SCHEDA VALUTAZIONE GTS
MESSA IN SICUREZZA TEMPORANEA POST-SISMA DI MANUFATTI EDILIZI

RELAZIONE TECNICA

ALLEGATA ALLA SCHEDA DI VALUTAZIONE DEL GTS DEL 29.10.2018

PASCIANO

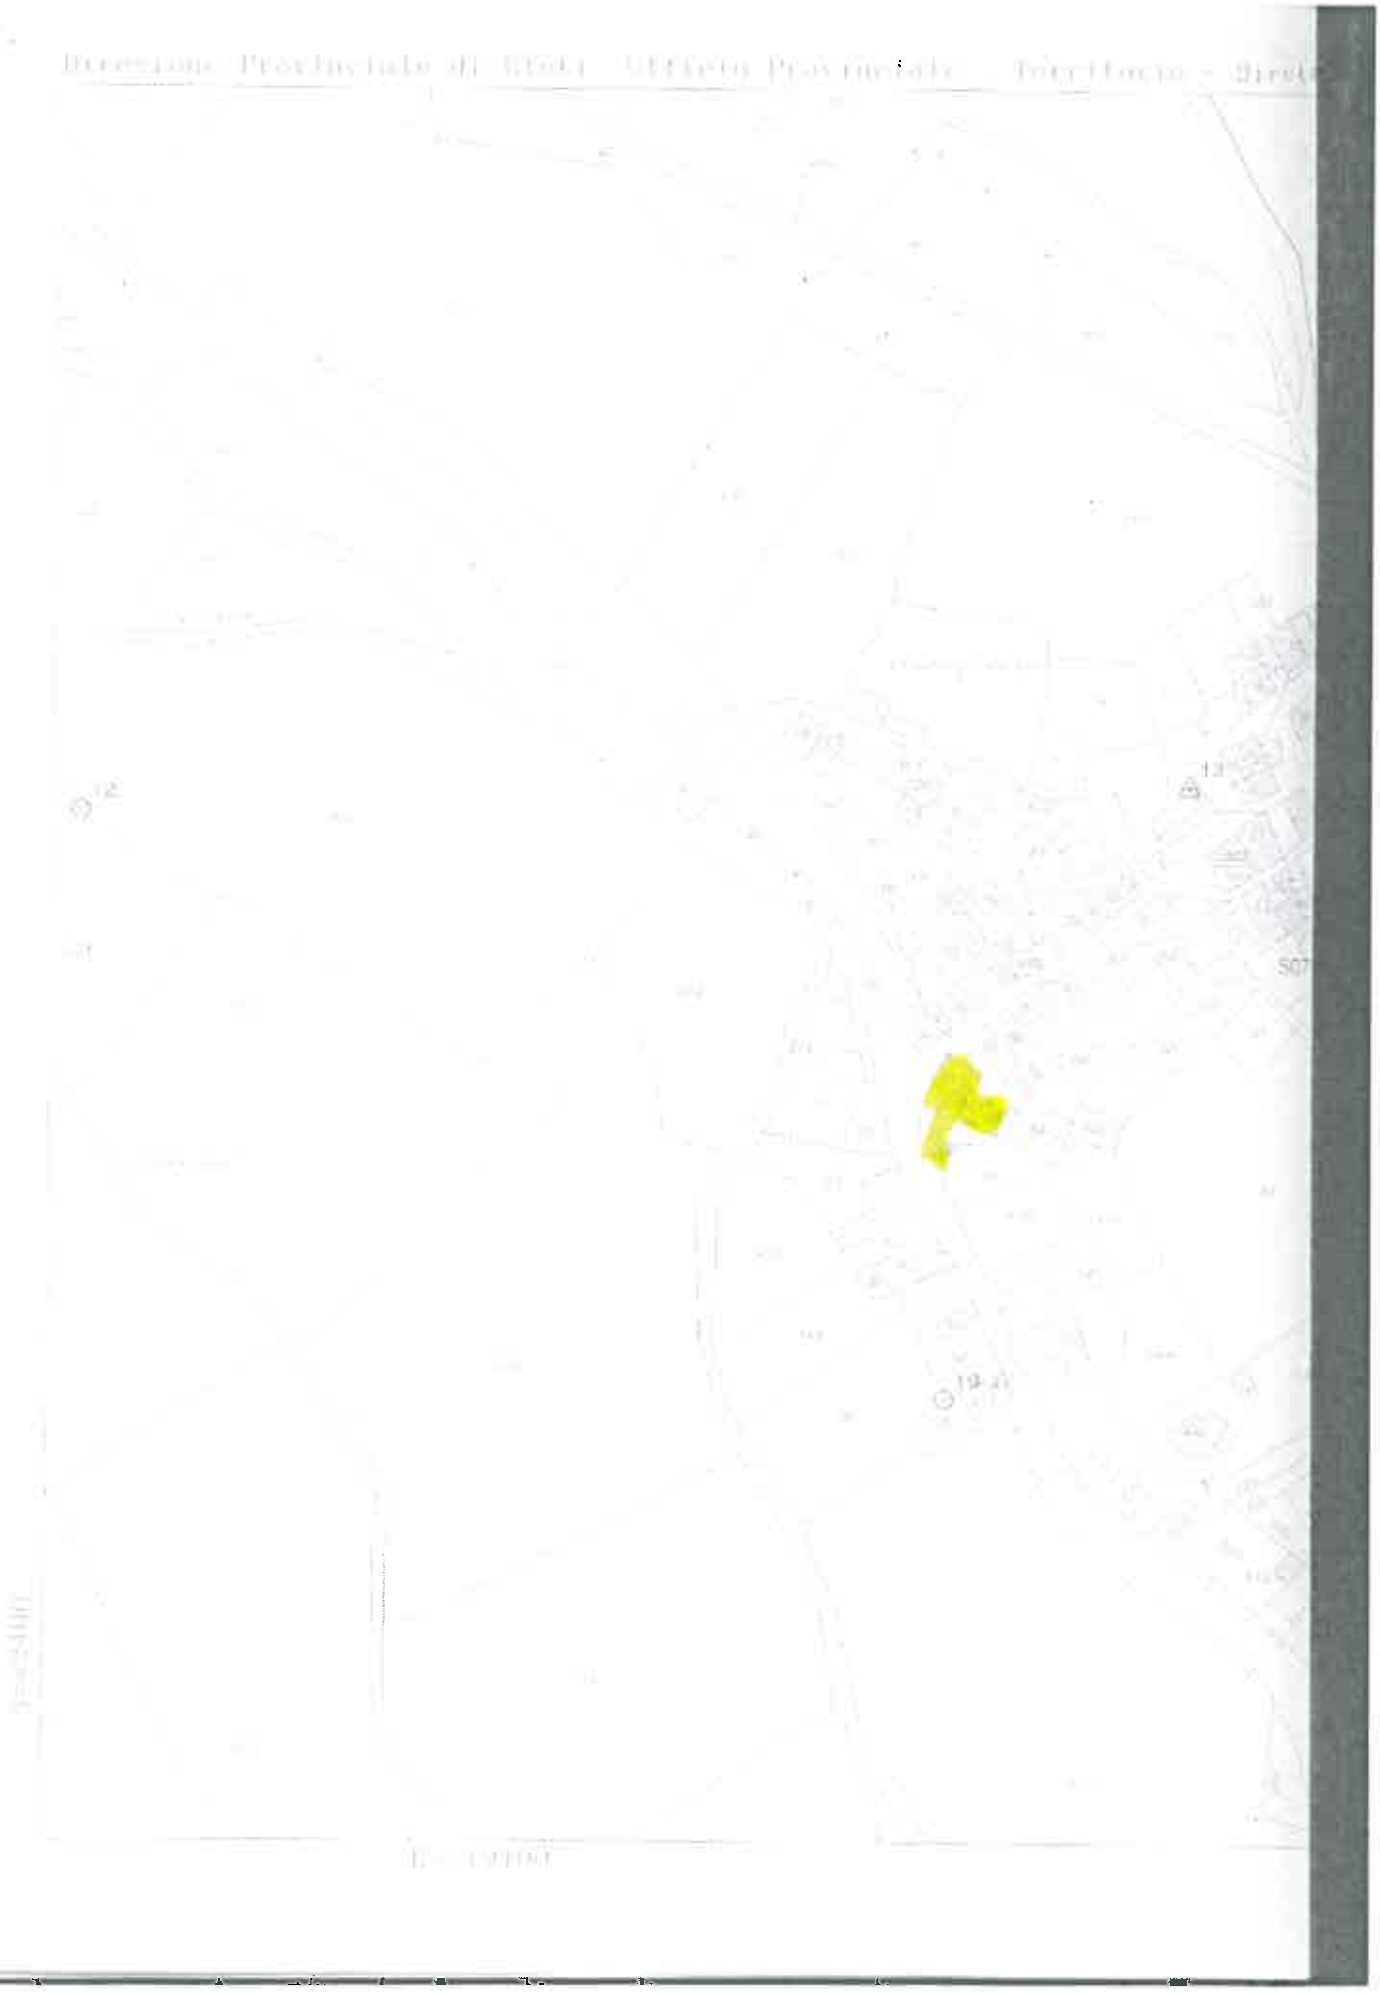
Con nota assunta al protocollo comunale in data 11.10.2018 al n° 12455 il MIBAC ha trasmesso il verbale di sopralluogo con le indicazioni operative per la frazione di Pasciano, prescrivendo i seguenti interventi per i fabbricati individuati con le particelle di fianco riportate:

FOGLIO	PARTICELLE	TIPOLOGIA DI INTERVENTO PRESCRITTO DAL MIBAC
23	81, 82, 83, 97	Edifici da trattare come "B": smontaggio controllato con selezione, catalogazione e collocazione in appositi depositi

23	81, 82, 83, 97	Edifici da trattare come "B": Messa in sicurezza
23	corte p.61, ; sottopasso p.lle 26, 27, 28, 29; chiesa p. 30; tipo edilizio rurale e portale p.lle 411 e 412.	Edifici da trattare come "B" attualmente non oggetto di ordinanze di demolizione e/o avvisi di rimozione macerie: si prescrive, nelle more di nuove valutazioni, la presenza di un tecnico Mibac al fine di preservare il loro valore storico artistico.

Questo GTS viste le prescrizioni dettate dal MIBAC, analizzati gli interventi proposti e verificato lo stato del danno dei singoli fabbricati CONFERMA, sostanzialmente, l' intervento prescritto dallo stesso MIBAC, come meglio specificato nella tabella che segue:

FOGLIO	PARTICELLE	TIPOLOGIA DI INTERVENTO PRESCRITTO DAL MIBAC
23	81, 82, 83, 97	Edifici da trattare come "B": smontaggio controllato fino ad altezza da definire con selezione, catalogazione e collocazione in appositi depositi
23	corte p.61, ; sottopasso p.lle 26, 27, 28, 29; Chiesa p. 30; tipo edilizio rurale e portale p.lle 411 e 412.	Edifici da trattare come "B" attualmente non oggetto di ordinanze di demolizione e/o avvisi di rimozione macerie: si prescrive, nelle more di nuove valutazioni, la presenza di un tecnico Mibac al fine di preservare il loro valore storico artistico. Si prescrive altresì per la Chiesa (edificio da trattare come "A") contraddistinta con mappale A dello stesso foglio un intervento di messa in sicurezza mediante la realizzazione di opere provvisionali di tipo P3 da sottoporre a specifica progettazione per la quale dovrà essere acquisito preventivamente il previsto nulla osta MIBAC.
